**Conseil économique et social**

**Forum mondial de l'harmonisation  
des Règlements concernant les véhicules**

Groupe de travail de l'éclairage et de la signalisation lumineuse

**Règlements n° 3, 4, 6, 7, 19, 23, 38, 65, 69, 70, 77, 87,  
91, 98, 112, 113 et 119****Proposition de complément 22 à la série 02 d'amendements  
au Règlement n° 7 (Feux de position avant et arrière, feux-stop  
et feux d'encombrement)****Communication de l'expert de l'Allemagne\***

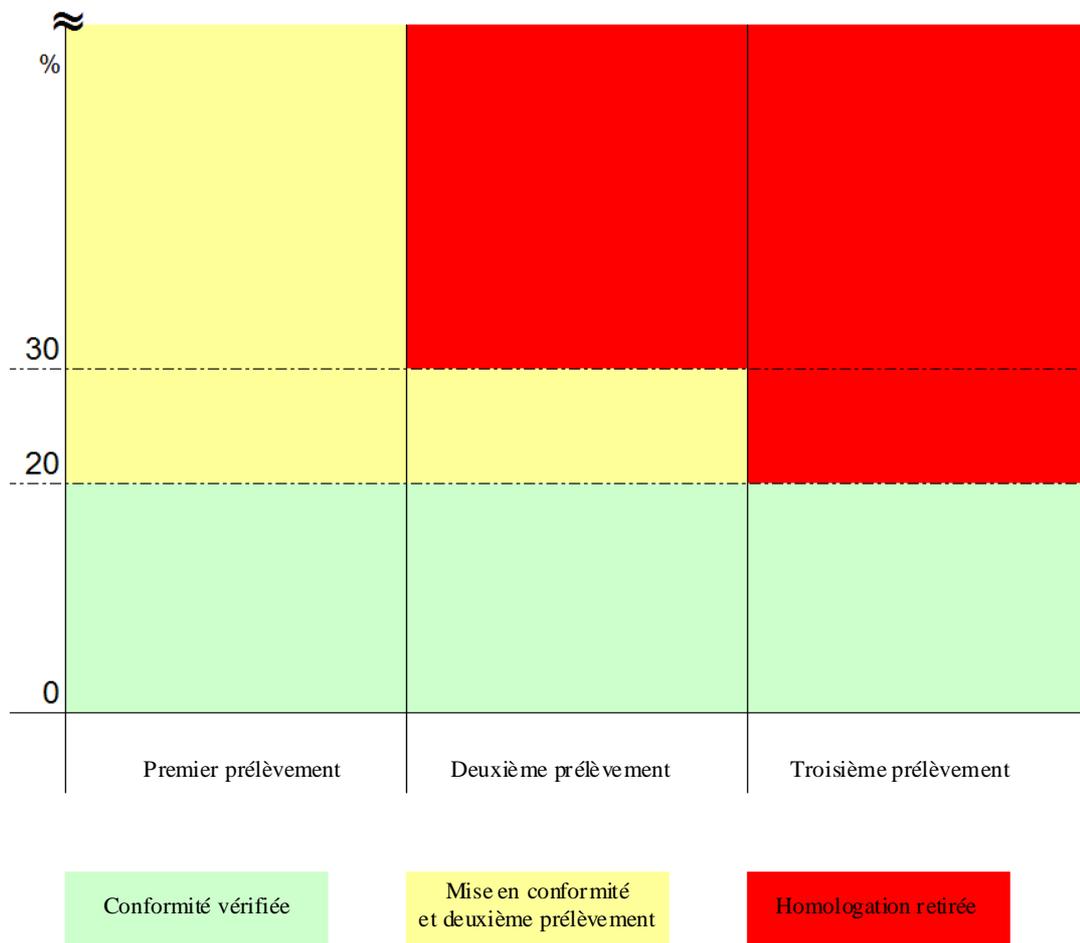
6. La conformité de la production est désormais décrite de manière claire et structurée, étape par étape (avec un nombre limité d'étapes), ce qui donne au fabricant la possibilité dans la première étape – en cas d'écart de plus de 20 % – de rétablir la conformité de sa production. Le processus de vérification de la conformité peut aussi être achevé plus tôt si les deux échantillons satisfont pleinement aux prescriptions.

7. La proposition expose en détail la «troisième étape» qui définit dans quelle condition l'homologation doit être retirée, lorsque le fabricant n'a pas été en mesure de mettre sa production en conformité après la troisième tentative de vérification.

8. Le dessin ci-joint illustre ce processus par étapes.
